**AVIS RELATIF À LA PROTECTION
CONTRE LES EVENTUELS EFFETS NOCIFS ET NUISANCES
PROVOQUÉS PAR LES RAYONNEMENTS NON IONISANTS
GÉNÉRÉS PAR DES ANTENNES ÉMETTRICES STATIONNAIRES**

Commune : BEAURAING - Exploitant : ORANGE

Référence exploitant : 288N1_1 / 32288N1_1 / 42288N1_1 / 52288N1_1

Rapport n° 2876 / 2024

Figure 1 : Vue en plan des lieux de séjour et des points de contrôle

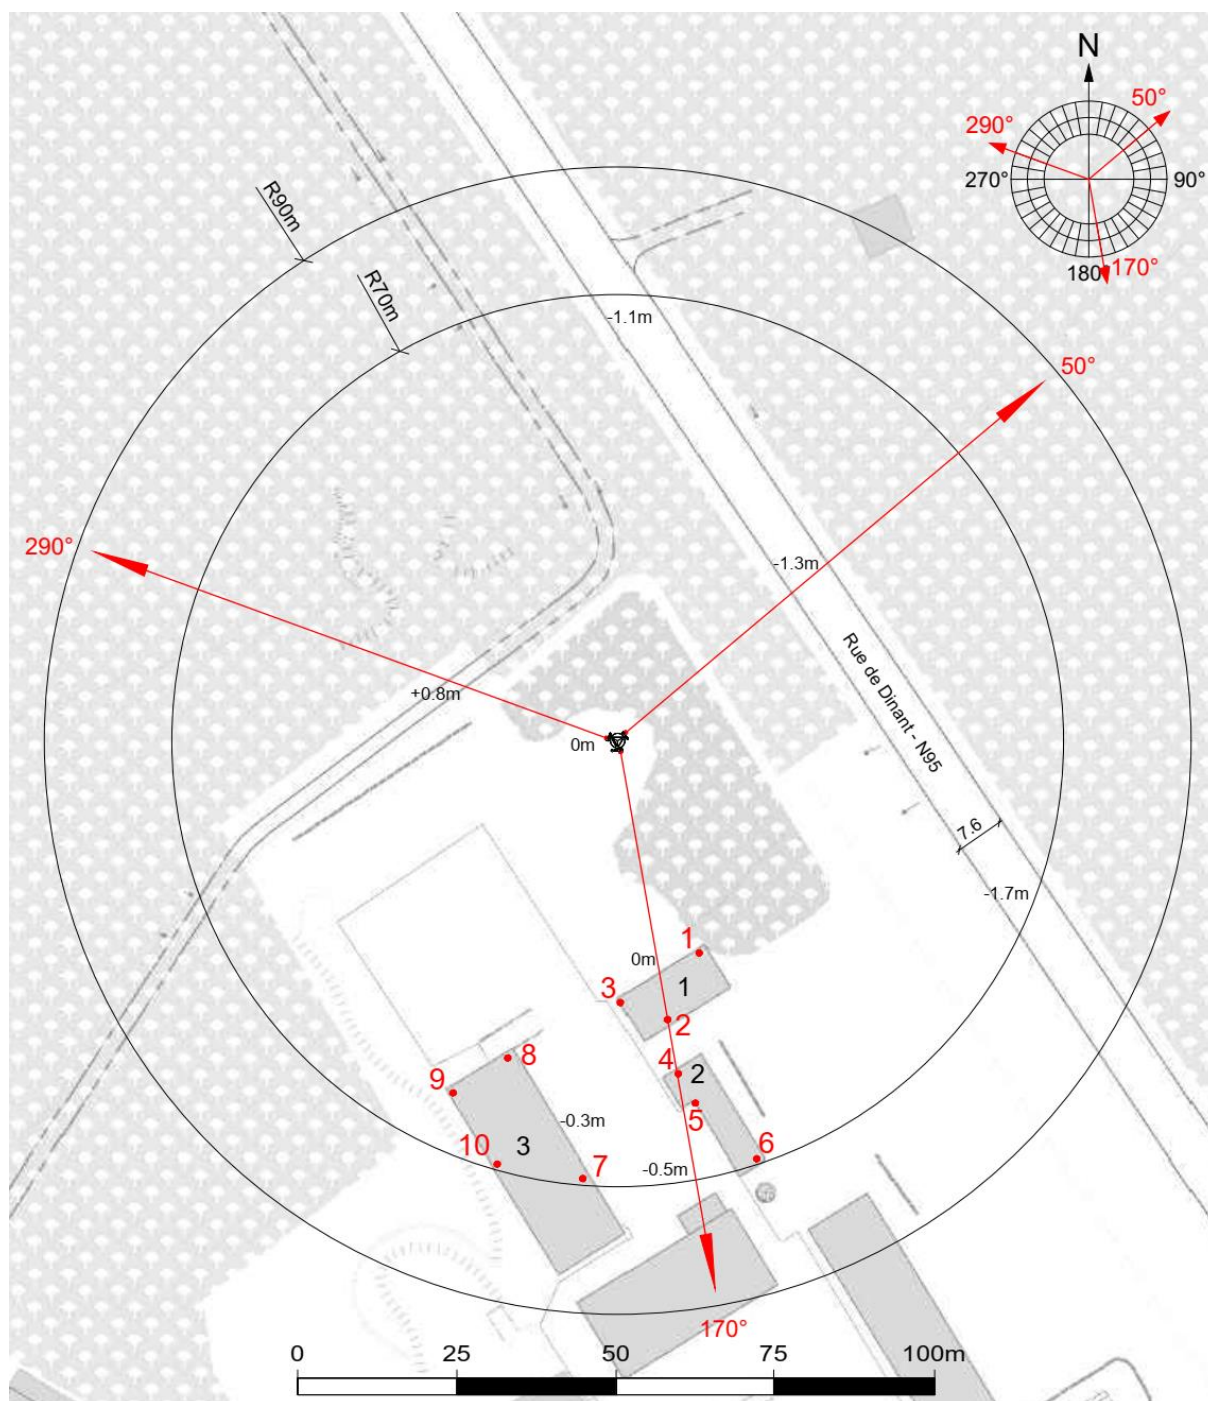
- le numéro du point de contrôle repris sur un des plans de la figure 1;
- le numéro du LS dans lequel se trouve le point de contrôle de la 1^{ère} colonne ;
- l'atténuation d'obstacle prise en compte pour le calcul de l'indice d'exposition dans le LS ;
- le résultat du calcul de l'indice d'exposition.

N° point de contrôle	LS	Atténuation (dB)	Indice d'exposition relatif à la limite par installation IE_i
1	LS1	3,0	0,019
5	LS2	3,0	0,019
4	LS2	3,0	0,018
2	LS1	3,0	0,017
6	LS2	3,0	0,015
3	LS1	3,0	0,015
7	LS3	3,0	0,014
8	LS3	3,0	0,011
10	LS3	3,0	0,011
9	LS3	3,0	0,009

En ce qui concerne les antennes de l'installation mentionnées dans le tableau 1, la distance maximale à laquelle la limite pourrait être atteinte, à l'extérieur, est égale à 82,5 m. S'il n'y a pas de LS à une distance inférieure, les antennes respectent forcément la limite d'immission.

Dans le cas des LS situés à l'intérieur des bâtiments, une atténuation d'obstacle est prise en compte et il en résulte que la distance maximale à laquelle la limite pourrait être atteinte se réduit à 58,4 m.

Figure 2 : Vue en plan des installations d'antennes dans un rayon de 300 mètres autour de l'installation faisant l'objet de la demande d'avis

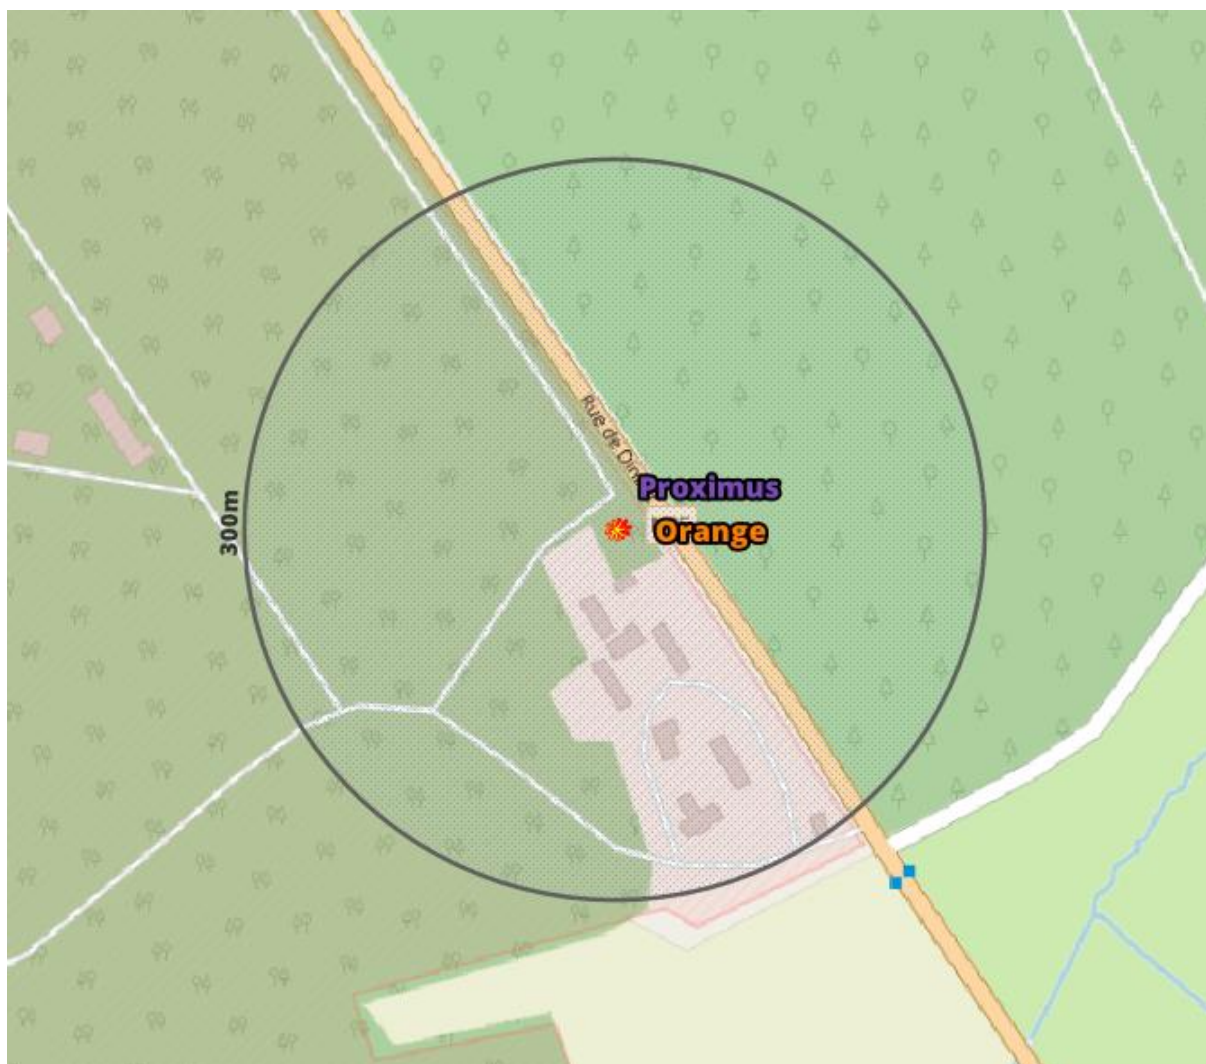
Le plan en projection verticale de la figure 2 indique la localisation des installations d'antennes émettrices stationnaires visées par le décret et situées dans un rayon de 300 mètres autour de l'installation référencée dans le paragraphe 2 et localisée au centre du cercle. Les données de localisation de ces antennes et les avis correspondant sont accessibles via le cadastre en ligne des antennes émettrices stationnaires⁸. Les installations prises en compte dans l'évaluation du respect de la limite cumulative sont les installations d'antennes émettrices déclarées en service par l'exploitant à la date du présent avis, à l'exception de l'installation référencée dans le paragraphe 2 et éventuellement d'autres installations ayant fait l'objet d'une demande d'avis à la même date et qui sont situées à l'intérieur de la zone de 300 mètres de rayon.

- il y a au plus 4 installations d'antennes émettrices stationnaires présentes dans la zone d'évaluation de 300 mètres de rayon représentée dans la figure 2, y inclus l'installation référencée dans le paragraphe 2 : la limite cumulative définie à l'article 4, §2 du décret est nécessairement respectée dans les lieux de séjour à l'intérieur de la zone d'évaluation de 300 mètres de rayon ;

Compte tenu des considérations ci-dessus, il apparaît que l'intensité du rayonnement électromagnétique généré, dans les lieux de séjour situés dans un rayon de 300 mètres autour de l'installation référencée dans le paragraphe 2, par l'ensemble des antennes émettrices stationnaires de l'ensemble des exploitants du même site d'antennes émettrices stationnaires respecte la limite fixée à l'article 4, § 2 du décret.
